Service Bulletin

HOOFDGROUP	GROEP	NO.
7	77	1
DATUM		
Oktober 1984		
BETR.		
Voorwiellagers afstellen		
Nieuwe vetdop		
740/760 GLE

Dit Service Bulletin brengt wijzigingen aan in het Servicehandboek Volvo 760 GLE, pagina 7:28, handeling H14

Gewijzigde methode voor het afstellen van voorwiellagers

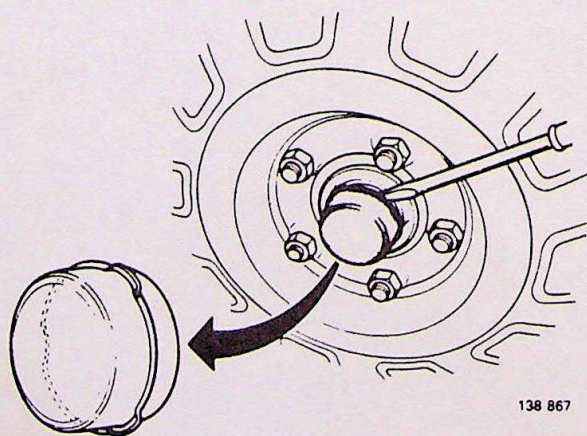
Haal de moer aan tot een waarde van 57 Nm. Draai tijdens het aanhalen het wiel rond. Los de moer een halve slag. Haal de moer aan met 1,5 Nm (0,15 kgm) (vingerkracht). Breng de splitpen aan. Als het gat niet goed zit, moet de moer zo aangehaald worden dat de splitpen in het dichtstbijzijnde gat past.
